# 金智花苑规划调整方案预公示图

建设单位：  
乐山铭匠置业有限公司

设计单位：  
四川新地平建筑设计咨询有限公司

建设地点：  
乐山高新区乐高东路以南，观佛路以东

实景鸟瞰效果图调整对比

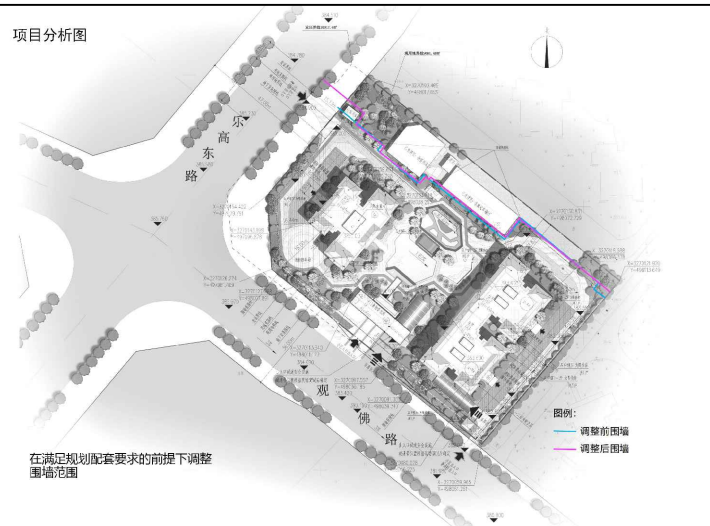
- 1、阳台栏杆样式调整，由矩管镀锌栏杆加玻璃调整为不锈钢栏杆。
- 2、住宅屋面增加电井、排烟井、消防水箱，增设不锈钢栏杆，屋顶楼梯间及电梯机房的坡屋顶取消，首层增加排风井道。
- 3、取消原物管大堂进出口的门窗。
- 4、住宅外立面在材质不变的前提下，将咖色（1063 5.6YR3/1.4）调整为灰色（1264 10B5.25/1），米白色（1361 9.4R9/1）调整为浅米黄色（0071 6.3Y8.5/2.4）。
- 5、调整围墙范围及垃圾用房位置。
